**Avis délibéré
de la Mission régionale d'autorité environnementale
Provence-Alpes-Côte d'Azur**

**sur le projet de création de six lots à bâtir, rue de la Vallée Verte
à Marseille (13)**

**N° MRAe
2024APPACA10/3611**

Avis du 21 février 2024 sur le projet de création de six lots à bâtir, rue de la Vallée Verte à Marseille (13)

Figure 2: plan de masse "d'intention". Source : étude d'impact.

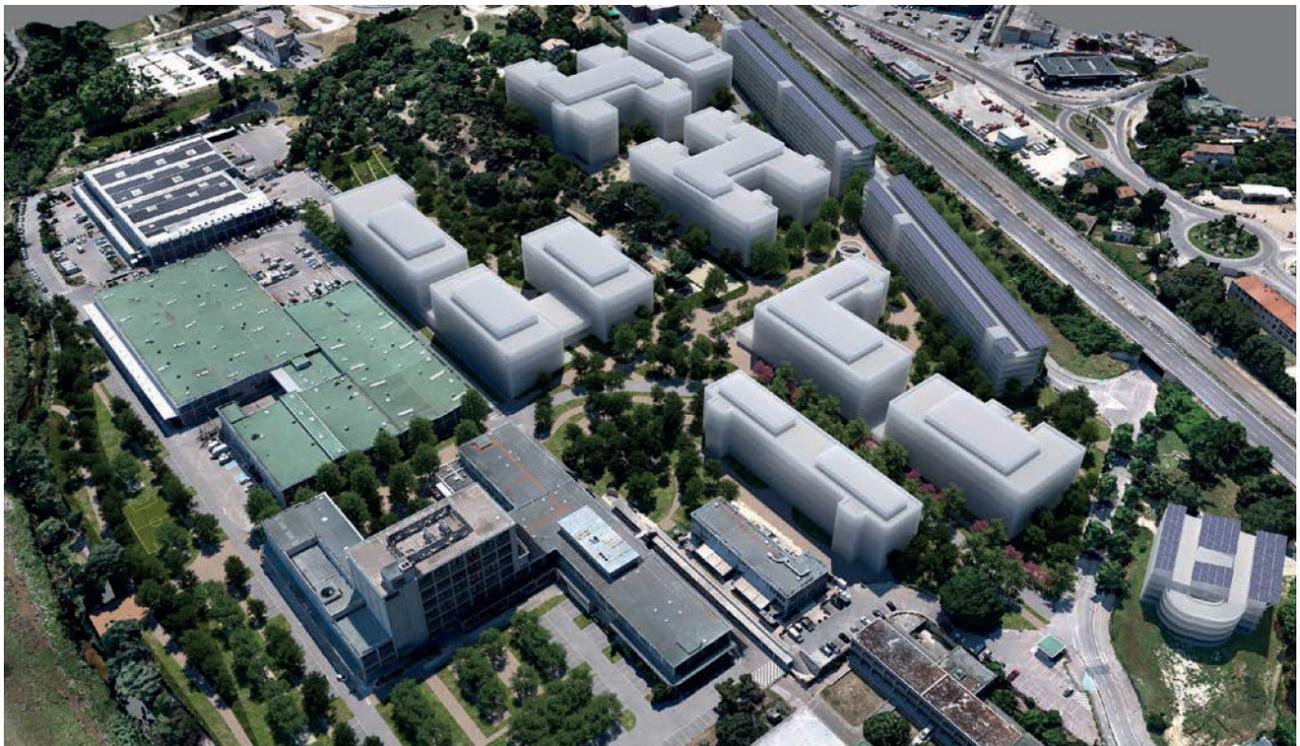
Le dossier fait mention d'une « future crèche », sans décrire le dimensionnement de ce futur bâtiment (surface de plancher, affectation des locaux...) et de ses espaces extérieurs, ni sa localisation.

La MRAe recommande de décrire le dimensionnement de la future crèche et ses espaces extérieurs et de préciser sa localisation.
